Saksbehandlar: Statens vegvesen Region vest  
Avdeling: Samferdsleavdelinga  
Sak nr.: 13/6100-1

## Omklassifisering fv. 724 Olden sentrum

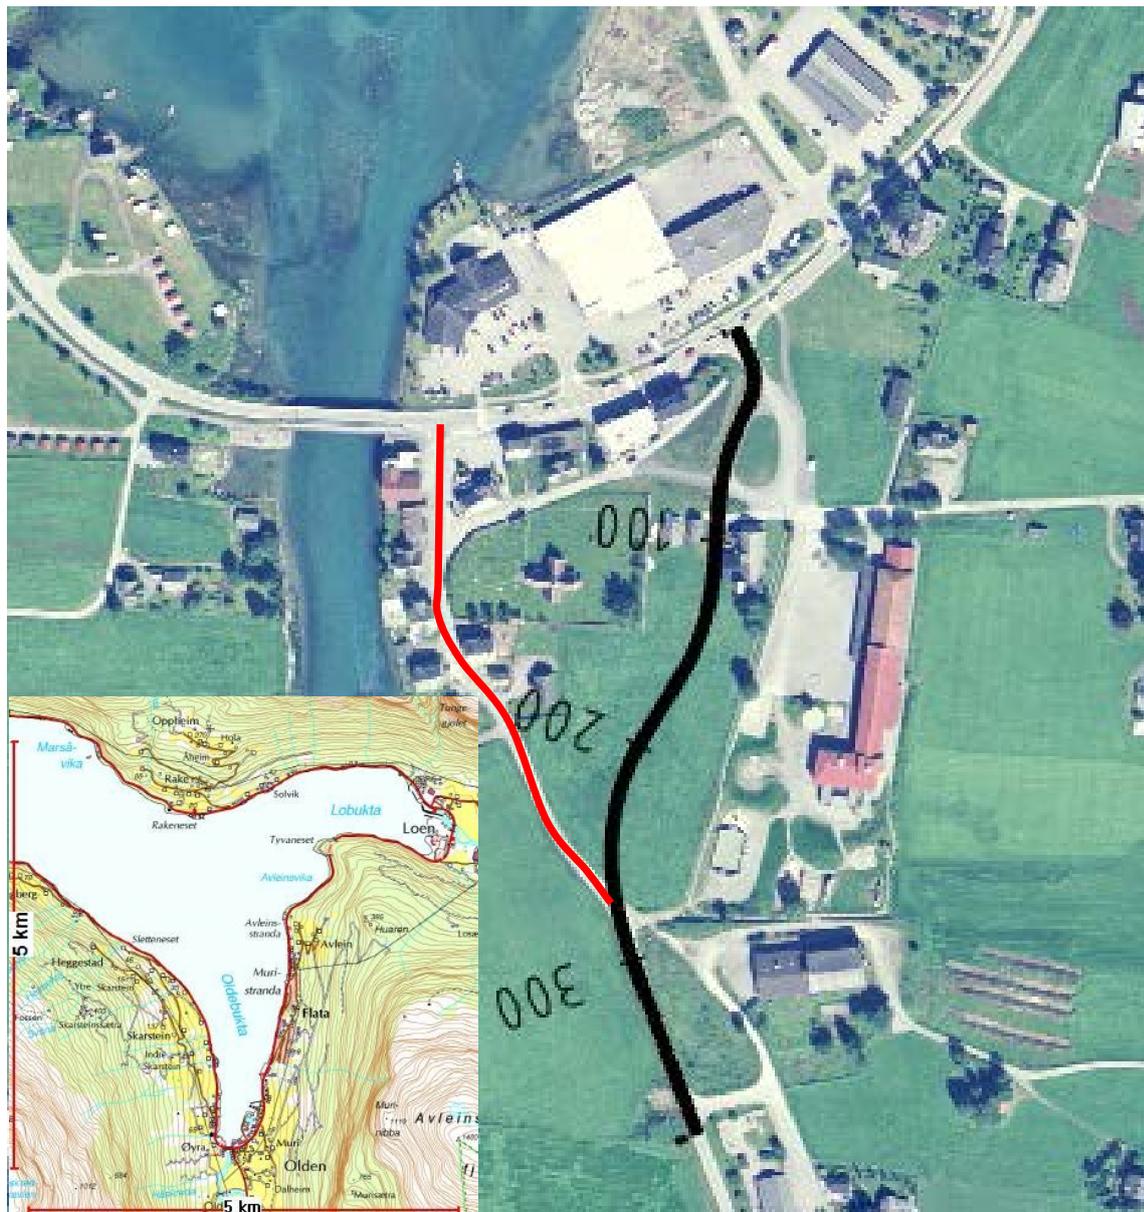
1. Utforming av FV3

Eksisterande kryss mot fv.60 er no stengt, og reguleringsplanen viser felles avkøyrsla mot områda BS (gbnr 871 og 87/13) og BFHS (gbnr 87/14). Avkøyrsla må nyttast til varelevering med lastebil til dei to områda, og avkøyrsla må utformast i samsvar med dette. Avkøyrsla er ikkje køyrbar for lastebil no, dette må rettast opp.

2. Fysisk sperre mellom gammal og ny fylkesveg

På ende av køyreveg (mellom område B3 og B4) må setjast opp bom – helst sjølvluukkande - for å hindre at gang/sykkelveg blir nytta som snarveg for bilistar.

3. Vendehammer i ende av kommunal veg

Ved stenging av eksisterande veg, må det opparbeidast vendehammer ved område B3, i samsvar med reguleringsplan. Denne bør opparbeidast med den kurvatur som er vist i reguleringsplanen, og asfalterast som vegen forøvrig.

4. Det bør gjerast tiltak i punkt

AV1 som hindrar at gang- og sykkelveg blir nytta som gjennomgangsveg via FV3 mot fylkesveg 60.

Statens vegvesen reknar med å gjennomføre desse tiltaka hausten 2013.
